达哈村片区旅游建设规划

项目名称：哀牢山生态旅游专项规划编制项目——达哈村片区旅游建设规划

专家评审意见

意见及采纳情况

游客中心&索道站

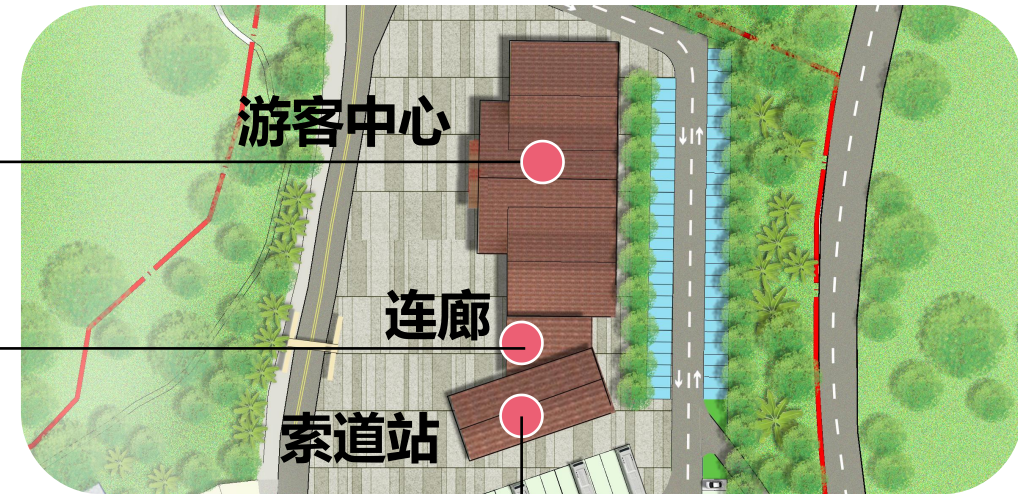
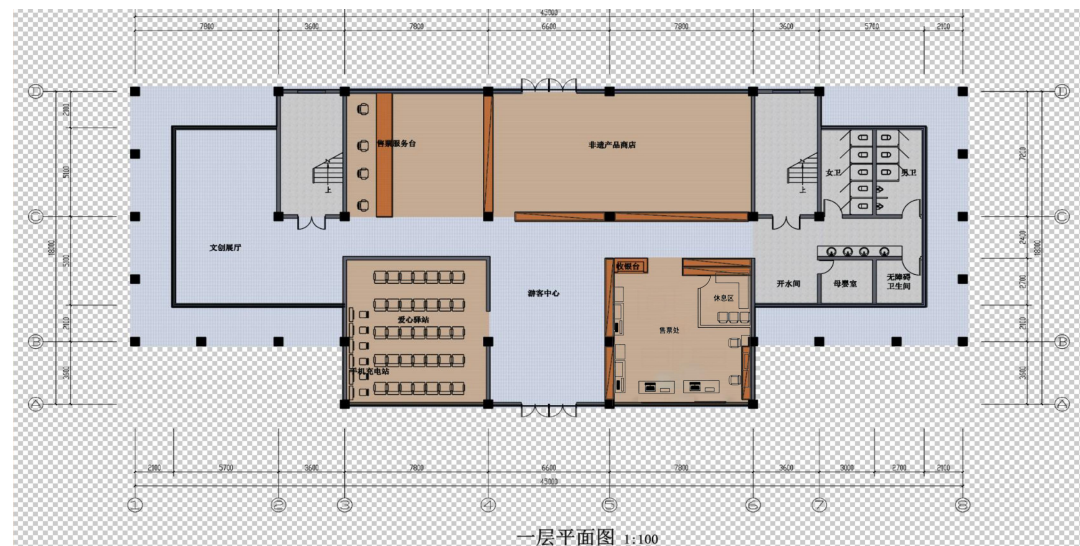
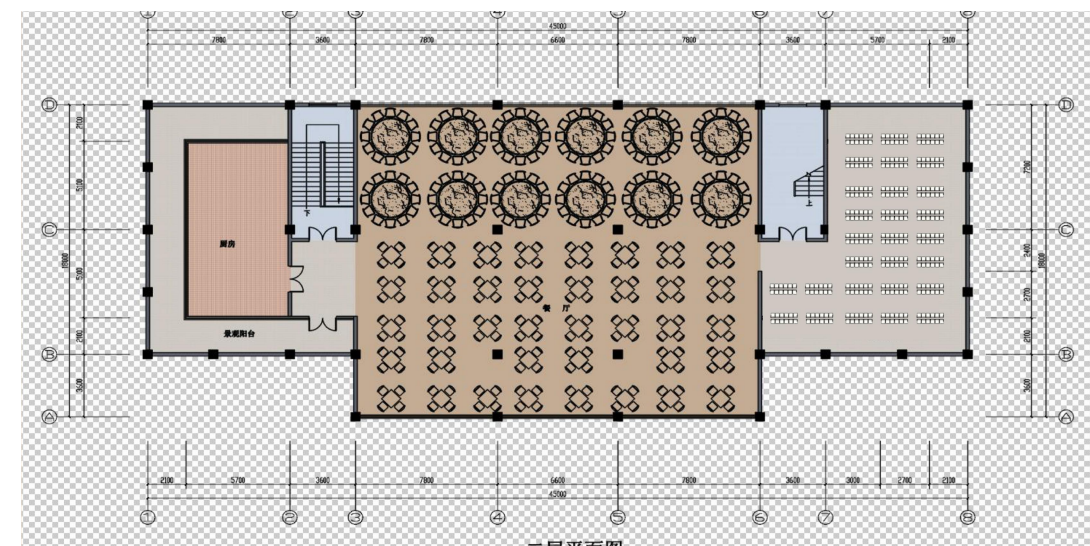
相关部门意见			
反馈意见单位	意见及建议（具体内容）汇总	采纳情况（已采纳或未采纳）	未采纳原因说明
玉溪市文化和旅游局	建议索道站的建设列为一期项目实施。因为其是山上山下联动的枢纽，对于整个哀牢山开发极为重要；	已采纳。索道站是山上山下互联互通的关键枢纽，关乎哀牢山整体开发格局，战略地位突出。考虑其带动作用，优先研究纳入一期清单。详见图册第28页“游客中心索道站设计”。	
	达哈规划的重点在于“交通枢纽-游客集散中心”，主要要通过游客中心接待游客和进行导游导览并提供停车、短时休息等公共服务，而设计观光游览的小项目和产品则不太重要。	已采纳。1. 功能主次梳理：明确项目核心为游客集散接待、交通中转服务，导游导览、大型停车场、短时休憩、便民配套作为核心刚需功能优先落地；弱化小型观光体验业态，仅保留基础便民轻配套，不设置规模型游览体验项目； 2. 空间布局调整：将建筑主体、大型停车场地、集散广场、导览服务台、休息服务区布置于场地核心区位，最大化服务过境及入园客流； 3. 业态管控优化：压缩观光游乐类产品用地与建设规模，所有空间、投资、配套设施资源优先倾斜交通接驳、游客接待、基础便民服务，突出枢纽集散核心价值。	
	要有1-2个项目作为主要重点项目推给市场和游客，要具创新力、吸引力和独特性；	已采纳。规划选取 2 个独特性突出的核心项目作为景区主推核心产品，打造差异化特色亮点，一个是达哈河漂流、一个是达哈村花腰傣传习馆，统一作为游客引流核心抓手，强化景区吸引力与辨识度。详见图册第35、36页“门户延伸”项目设计。	
	在文化产品的打造部分，建议再突出花腰傣文化的独特性、唯一性和重要性，并明确提出通过什么业态或产品建设将其给游客呈现出来或参与体验到其中，成为一张有份量的文化名片。	已采纳。方案重点深挖花腰傣文化特质，突出其独一无二的文化价值，新增达哈村花腰傣传习馆功能包括非遗工坊、手工体验、民俗实景演艺、主题文创、专属节庆等业态，通过可观赏、可参与、可带走的多元产品展示花腰傣文化，塑造重量级特色文化名片。详见图册第32页“达哈村花腰傣传习馆平面图”。	
	如果索道站建设好，则1020个车位在节假日和周末等都有压力。所以，达哈规划建议围绕重点再进行优化规划和设计。	结合本次规划分析，索道站建成投运后，节假日、周末客流高峰时段停车需求集中。项目配置停车位共计 2430 个，相较于预判需求具备一定余量，但高峰瞬时车流集聚带来的停车压力仍客观存在。通过完善停车组织、交通流线、出入口管控等方案，提升泊位使用效率，更好应对客流高峰。详见图册第21页“停车、餐饮、购物系统规划”。
